### 3 (仮称)第24小学校の建設計画(案)について

(仮称)第24小学校の建設計画について  
( 案 )

(仮称) 第24小学校の建設計画(案)に係る  
住民説明会及びパブリックコメント  
実施結果報告書

#### ■ H14～拓勇小開校時の校区

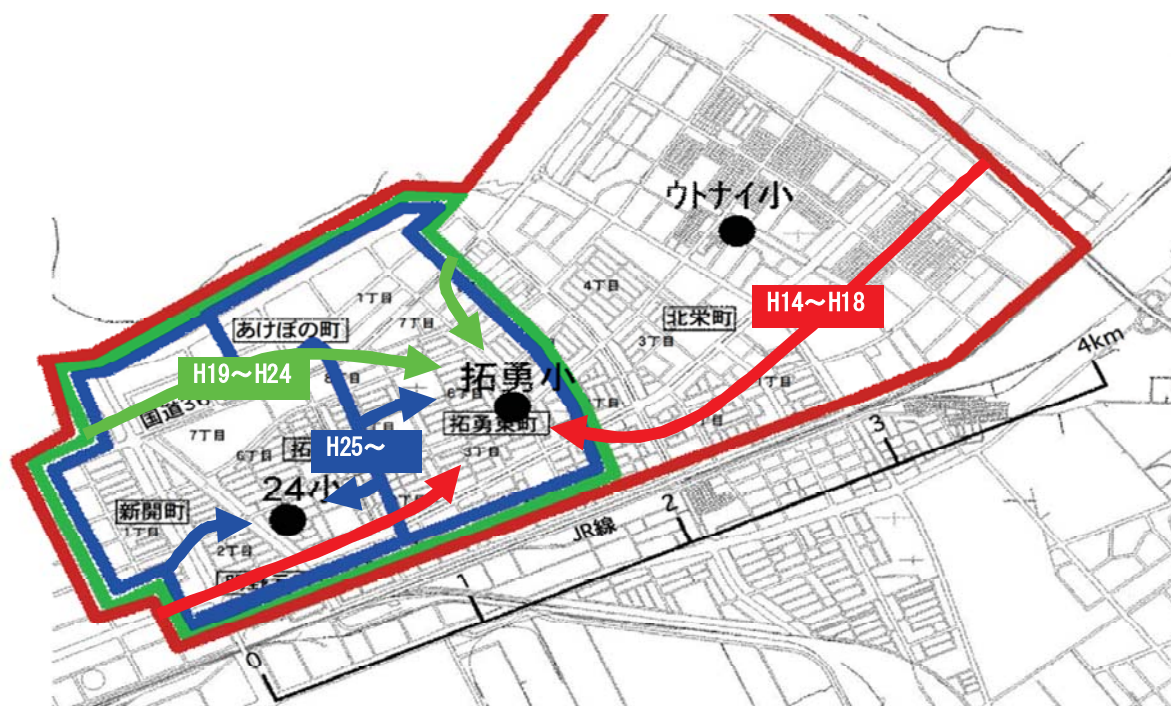
項 目	1 周辺交通環境の整備について
意見区分	住民説明会、パブリックコメント
意見要旨	<ul style="list-style-type: none"> <li>・ 拓勇小学校では、特に荒天時は登下校時に保護者の送迎車両で周辺道路が混雑し、児童の飛び出しなどにより危険が生じている。24小ではスクールゾーンや一方通行などの規制を行ってほしい。</li> <li>・ 横断歩道やスクールゾーンの設置が開校前にされない場合は、路面塗装をすべき。</li> <li>・ 学校周囲及び通学路にはガードレール設置や植栽が必要ではないか。</li> <li>・ 沼ノ端西通に押しボタン式信号機や横断歩道の設置が必要ではないか。</li> </ul>
市教委の考え方	
<p>(仮称)第24小学校(以下「24小」という。)付近の道路状況としましては、敷地の北側に拓勇二条通、南側に明野南通があり、それを結ぶ沼ノ端西通が東側にあります。その通りからの通学児童の動線と横断歩道、信号機の設置状況等を踏まえて、校舎を敷地の東側に配置する計画としております(次頁①)。また、建設場所は、拓勇小校区内であることから、基本的には、信号機などの交通環境は整備されているものと認識しております。しかし、最近では、登下校時に保護者の送迎車両が多く見られ、特に拓勇小は児童数が多く、それに比例して敷地周囲が混雑しているものと認識しております。市教委としては、通学には徒歩を原則としていること、24小開校後は1校あたりの児童数が減少すること、通学距離が短縮されることなどから、拓勇小・24小ともに混雑は軽減されるものと考えております(次頁②)。その上で、ご意見の内容について関係部局及び苫小牧警察署と協議をしておりますが、最終的には、交通管理者である北海道公安委員会の判断であると考えておりますのでご理解願います。</p> <p>敷地周囲の歩道については、現在の幅員がすべて1.25mであり、登下校の際、児童が車道へはみ出す危険性があることから、学校の敷地面積は狭くなりますが、正門前の校舎東側は3m、北・西・南側は2.25mへ拡幅する計画です。</p> <p><b>スクールゾーン・一方通行・路面舗装について</b></p> <p>交通規制については、交通管理者である北海道公安委員会の所管となります。要望に当たっては、規制対象となる地域住民や地権者、PTA、学校関係者など、規制を受けるすべての方の同意が必要になるということです。また、規制をかける理由として、学校付近の道路を一般の車両が通り抜ける近道や抜け道として利用され、それにより子ども達が危険である場合に設置されるということであり、24小付近の道路状況を考えると、設置は難しいものと考えております。また、正門前の道路に対する路面塗装については、幅の狭い道路に横断歩道を設置することにより、かえって横断歩道を渡らないことが習慣化されてしまうことや、事故を誘発してしまう可能性があるため、慎重に対応していくことが必要と考えております。</p>

比較的広い校区であり、通学距離は遠い地区で2km程度。東の外ヶ伊団地、西の新開町・明野元町と東西両方向からの送迎車両の進入により、敷地周辺が混雑したと考えられます。

東側の通学距離は大幅に短縮され、送迎車両は減少しましたが、西側の新開町・明野元町からの通学距離は変わりません。

通学距離は1km以内となり、車による送迎は減少するものと考えられます。

# 拓進小学校平面図 3階・屋上

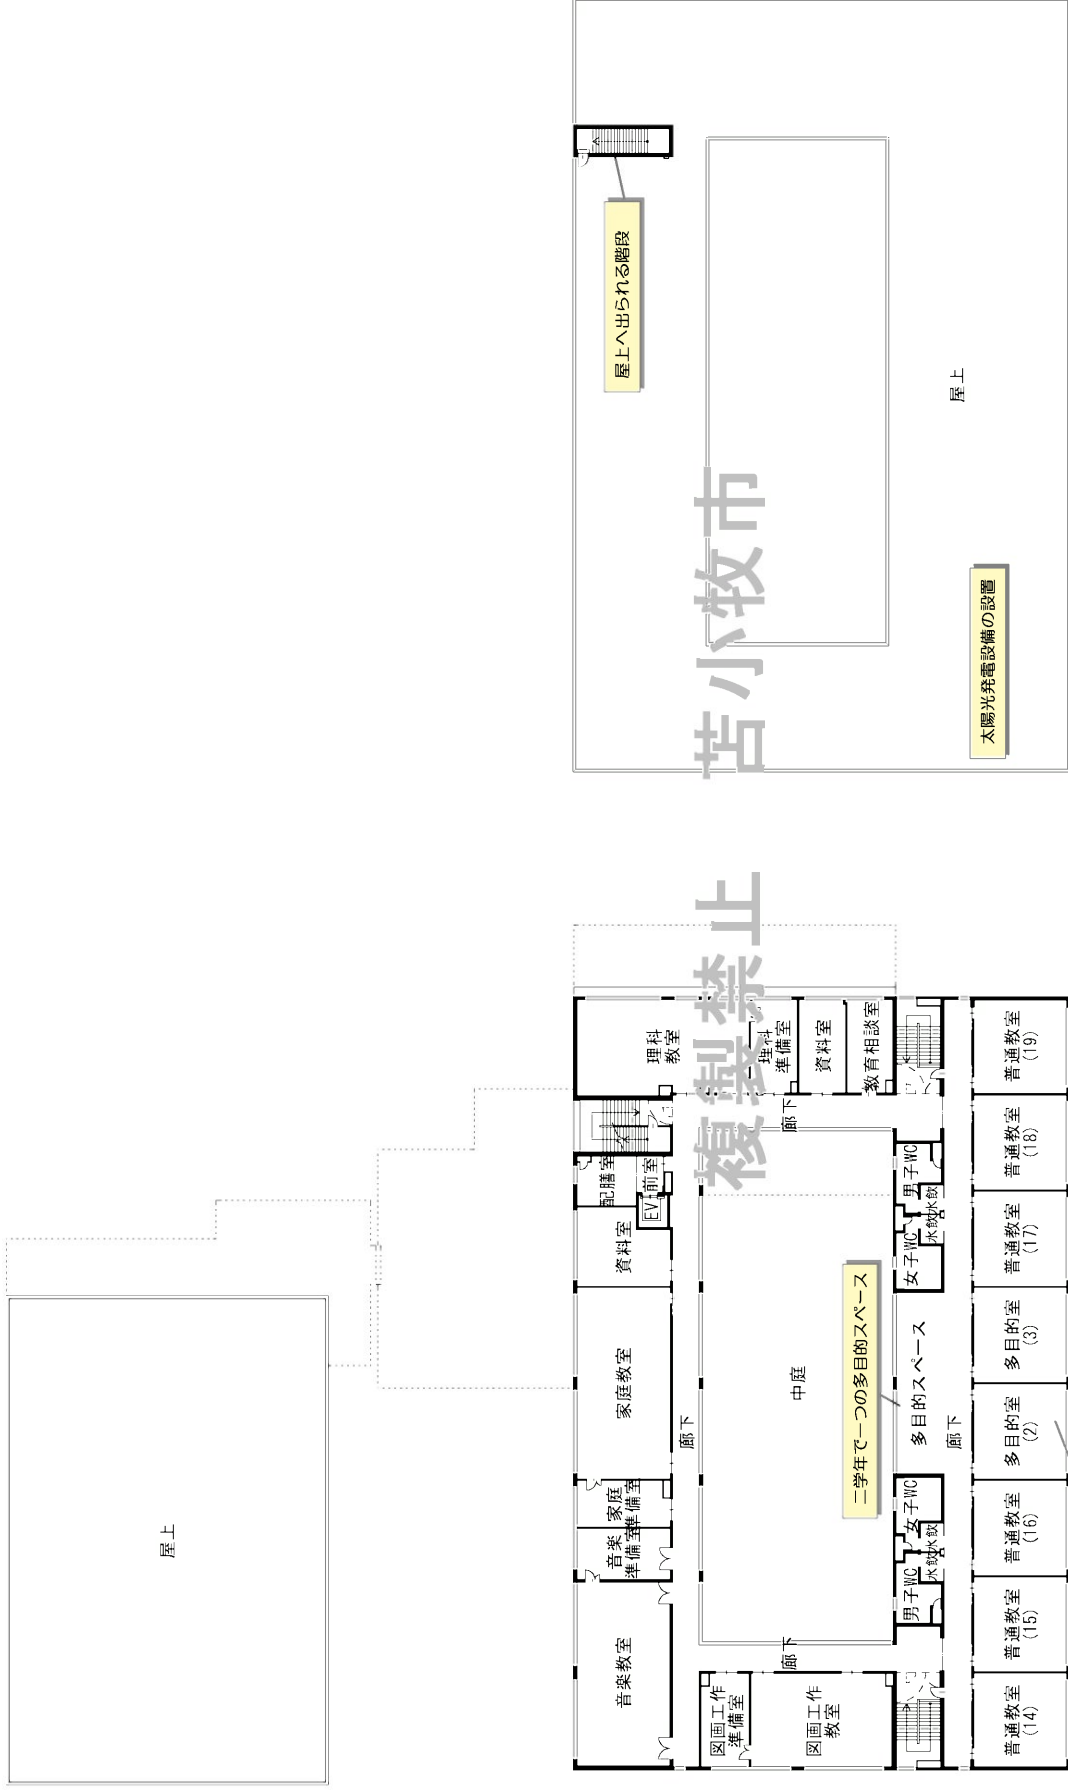
項 目	13 各教室の配置について
意見区分	パブリックコメント
意見要旨	<ul style="list-style-type: none"> <li>・ 理科室、家庭科室や音楽室について、高学年が使用するということから3階にあるが、低学年に対し、高学年の特別教室の移動を視覚化することにより、教科への関心が期待できるのでは。また、家庭科室は避難所となった際に、炊き出しなどに活用できるため、1階に設置した方がいいのでは。</li> <li>・ 職員室と廊下の仕切りや教室と廊下の壁をなくし、オープン化することにより、学年単位での活動も可能になるのでは。特に2階の多目的教室と多目的ホール間の壁がないことにより、多様な学習活動ができるように感じる。</li> </ul>
市教委の考え方	
<p>各教室の配置については、使用方法や利便性、採光、多様な学習形態など総合的に判断し、このような配置となっております。普通教室のオープン化については、実際の教育活動との連携や音の問題など様々な課題があるため、導入は考えておりません。職員室については、ガラス張りとして、校舎内への視認性を高める考えです。</p>

中・高学年(2・3階)の多目的スペース前に多目的教室を設けることで、よりオンラインなスペースとして学年単位での学習等に利用
